URGENT - NOTIFICATION DE SÉCURITÉ

Sujet : DIC module Fiche de Traitement 1.54.09 – Les coordonnées de mâchoires asymétriques importées dans DIC peuvent ne pas correspondre aux coordonnées présentes dans le fichier DICOM RT

Produit Concerné : DIC module de Fiche de Traitement
Référence : CP-03662
Date de notification : 2011-02-10
Type d'action : notification et correction du produit

Figure2. Import DICOM RT lorsque l'isocentre n'est pas dans le champ d'irradiation.

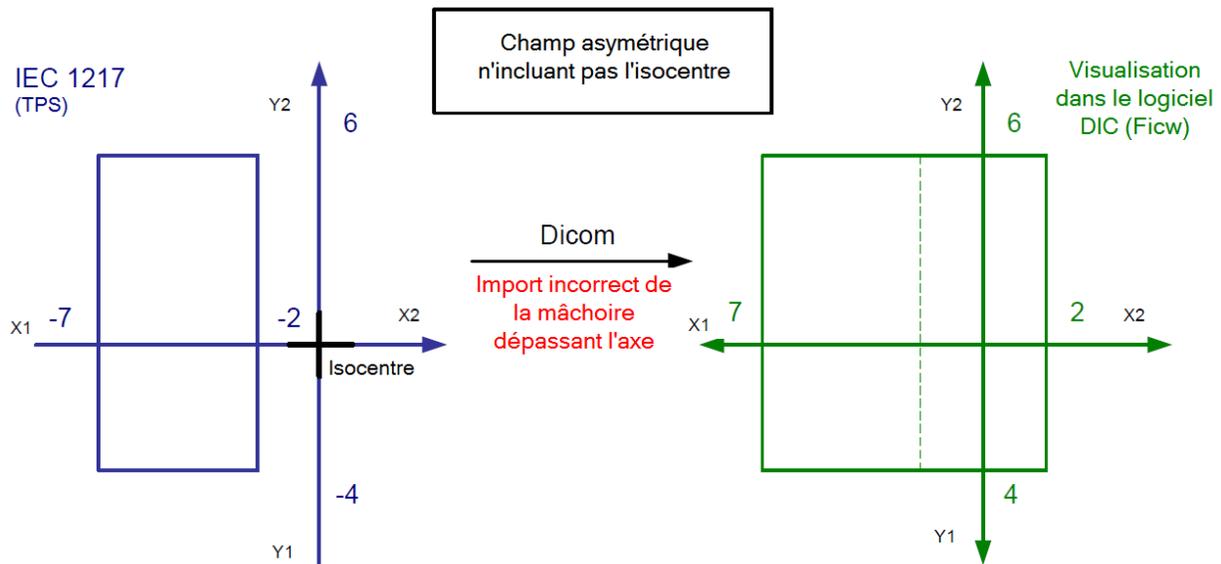
Lorsque le champ d'irradiation n'inclut pas l'isocentre, par exemple les coordonnées des mâchoires X1 et X2 sont négatives, alors, une commande erronée dans un fichier de configuration de DIC peut amener à un import DICOM RT incorrect de ces coordonnées dans la fiche de traitement: l'une des coordonnées de mâchoire attendue comme négative sera positive telle que décrit dans la figure 2.

De même lorsque les coordonnées des mâchoires en X et/ou en Y sont toutes deux positives, une commande erronée dans un fichier de configuration peut amener à un import DICOM RT incorrect de ces coordonnées dans la fiche de traitement de DIC. L'une des coordonnées de mâchoire attendue comme positive sera alors négative (dans le repère IEC).

Varian recommande de vérifier systématiquement que tous les paramètres importés dans le module ficw correspondent effectivement aux paramètres planifiés dans le système de planification des traitements, en portant une attention particulière aux champs asymétriques lorsque l'isocentre est en dehors du champ. Si vous détectez que votre système est affecté par cette erreur de configuration, merci d'informer le SAV Varian dès que possible.

Varian recommande de vérifier systématiquement, à l'aide d'une technique d'imagerie, que la taille du champ correspond effectivement au traitement tel qu'il a été planifié et ce avant la première séance de traitement.
